SAKSPAPIR

Saksnr	Utval	Type	Dato
052/17	Plan- og miljøutvalet	PS	31.05.2017
	Kommunestyret	PS

2. gangs handsaming av reguleringsplan for Langheiane B8 og B9

Figur 1

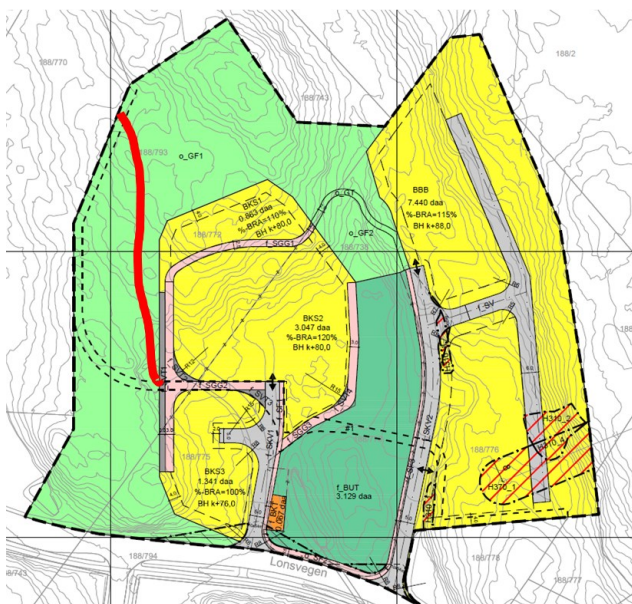
Sti i bestemmelsesområde #1

Stien innanfor bestemmelsesområde #1, slik den no er plassert lengs mot vest i plankartet, er lagt heilt inntil kanten av ein høg mur i felt B7 i naboreguleringsplanen. Dette er ei løysing administrasjonen rår frå av fleire grunner: mange vil kunne oppleve å ikkje vere trygge når det er lagt opp til at dei skal gå heilt ut til kanten av ein høg mur. Når dette gir stien ein omveg og det ikkje vert gjort nytte av den delen av den eksisterande stien som ligg i området, og som er føremålstenleg plassert i terrenget og gir den kortaste vegen i tillegg, tilrår administrasjonen at trasèen for stien innanfor #1 vert flytta til å følgje den eksisterande stien – som mellom anna er å finne i plankartet til reguleringsplanen for Langheiane B6 og B7. Sjå raud strek i «Figur 1» under, for prinsipp og område for ny plassering av stien. Denne skal knyte seg på sti o_Gv2 i felt B7, og skal i tråd med områdeplanen for Knarvik Aust gå på tvers av delområda B7, B8 og B10.

1. Plankart datert 19.05.2017 og føresegner datert 19.05.2017 vert lagt til grunn.
2. Før reguleringsplanen vert kunngjort godkjent, skal feilfritt plankart ligge føre i gjeldande SOSI-standard for Lindås kommune.
3. Før reguleringsplanen vert kunngjort godkjent, skal trasé for stien som er vist innanfor bestemmelsesområde #1 i plankartet, endrast i tråd med «*Figur 1*» i saksframlegget. Etablering av denne stien skal leggjast inn som eit rekkefølgjekrav, og stien skal knyte seg på sti o_Gv2 i felt B7.
4. Før reguleringsplanen vert kunngjort godkjent, skal det leggjast inn fortau i

Figur 2

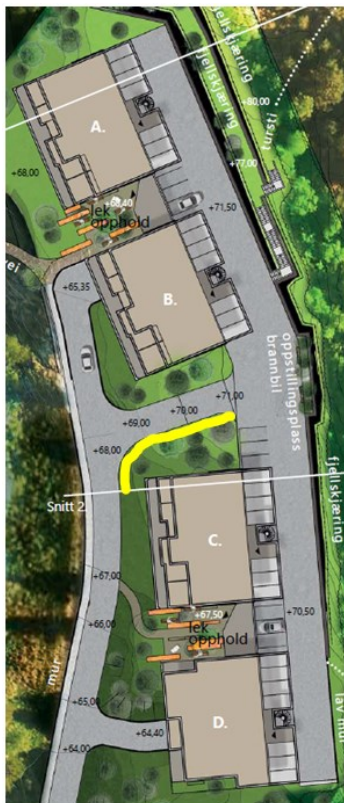
Fortau og fotgjengarareal

Tre råd og utval i kommunen har etterlyst betre trafikktryggleik i område BBB, inkludert Plan- og miljøutvalet, og det burde ha gått fram ei vurdering av dette. Det ligg inne fortau frå Lonsvegen og langs den eine sida av vegen fram til innkøyrsla til garasjeanlegget som ligg lengst nord i BBB. Utover dette finn ein ikkje fortau innanfor BBB langs det som er hovudtilkomstvegen for dei gåande, fram til dei fire hovudinngangane på austsida av BBB, for dei totalt 90 bueiningane det er opna for her. Same tilkomstveg vil verte nytta av køyretøya som skal til dei 38 parkeringsplassane – fordelt på både både faste plassar og gjesteparkering - som ifølgje illustrasjonsplanen ligg inntil hovudinngangane. Ut frå den mengda av både mjuke trafikantar, i alle aldre, og dei harde trafikantane ein kan vente seg her, er administrasjonen samd i at trafikkiletet ikkje er godt nok opplyst eller løyst. Her er det sambruk for mjuke og harde trafikantar, der det er lagt opp til at bilane må krysse og rygge og ut og inn av område som fotgjengarane må gå i.

Med løysinga det er lagt opp til, der parkeringsplassane ved hovudinngangspartia ligg i ein slags carportløysing innunder bygningane, vil ein ikkje klare å unngå kryssingar. Om ein vel å halde på dette prinsippet, vil den beste løysinga etter administrasjonen sitt syn vere å legge inn fortau der dette er ei enkel løysing som vil verte nytta: på sørsida av vegen som går opp mellom dei to byggegrensane i område BBB. Dette er lagt inn som eit vilkår for vedtaket, sjå vilkår 4. Sjå også administrasjonen sitt tilrådde prinsipp for plassering av fortau i «Figur 2», vist med gul stripe:

plankartet på sørsida av vegen som ligg i aust-vestleg retning/mellom dei to byggegrensene i område BBB (sjå prinsippskisse for plassering av fortau, «Figur 2» i saksframlegget). Etablering av fortauet skal også leggst inn som eit rekkefølgekrav i føresegnene knytt til mellombels bruksløyve for bustader innanfor felt BBB.

Administrasjonen er samd i at det som eit minimum må etablerast fortau langs bilvegen som går i aust-vestleg retning/mellom dei to byggegrensene innanfor område BBB. Dette er lagt inn som eit vilkår for vedtaket, med rekkefølgekrav som skal sikre opparbeiding, sjå vilkår 4 og «Figur 2».
